**Avis délibéré de la mission régionale d'autorité environnementale
sur la révision allégée n°2 du plan local d'urbanisme (PLU) de la
commune de Saint-Gervais-les-Bains (74)**

Avis n° 2022-ARA-AUPP-1220

Avis délibéré le 14 février 2023

Figure 3 : Caractéristiques architecturales du projet « Refuge de l'Igloo » (source : dossier)

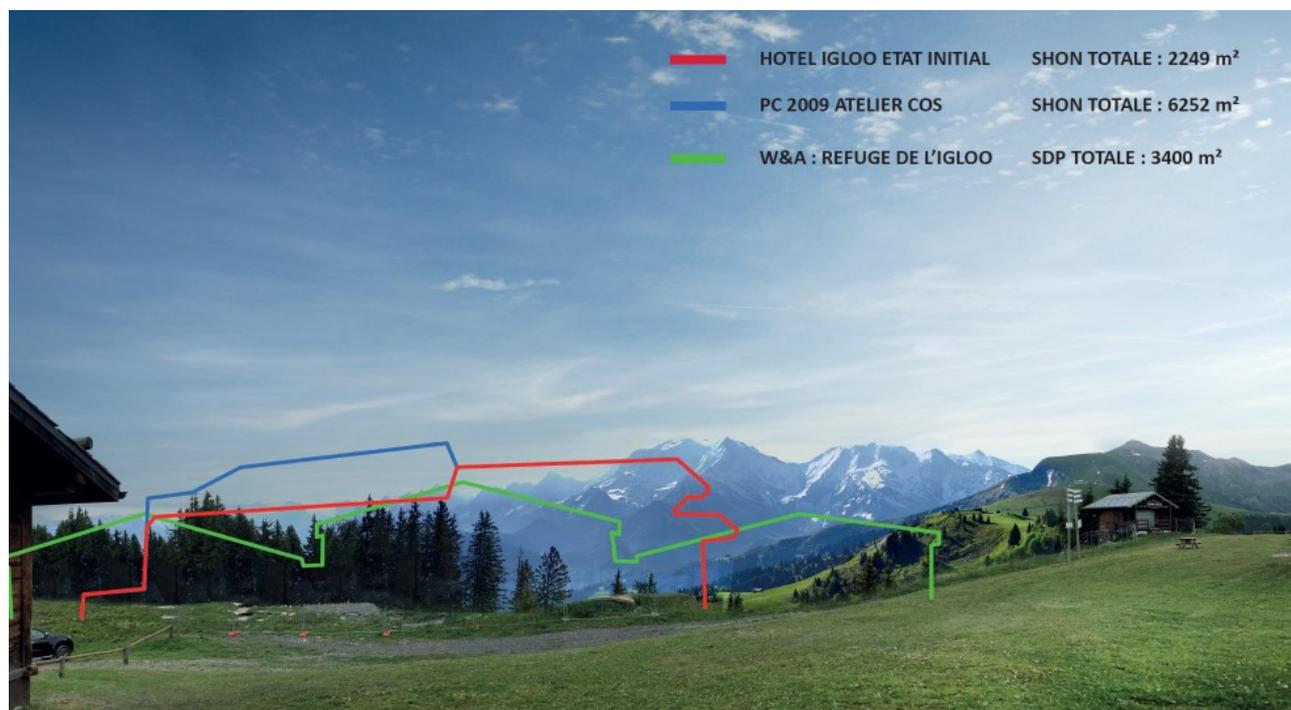
Paysage. Bien que le secteur soit largement anthropisé avec notamment la présence de plusieurs gares d'arrivée de télécabines, le maintien et le développement d'un complexe hôtelier à 1 818 m d'altitude au sommet du Mont d'Arbois pose question sur les modalités de mise en valeur d'un site qui offre une vue remarquable sur le grand paysage. La construction inédite d'une piscine sur ce site et plus généralement l'aménagement des règles d'occupation des sols pour permettre la réalisation à 1 818 m d'altitude, au sommet du Mont d'Arbois, d'un projet qui génère un besoin en eau potable de près de 50 m³/jour et un besoin d'assainissement pour près de 500 personnes tend à traiter ce site d'altitude au caractère montagnard comme un milieu urbain et à le banaliser.

Le projet retenu permet toutefois de résorber un « *point noir* » du paysage, en respectant l'architecture de montagne. Les caractéristiques architecturales du projet permettent, comparativement au précédent projet, une meilleure valorisation des perspectives paysagères (figure 3)²⁷.
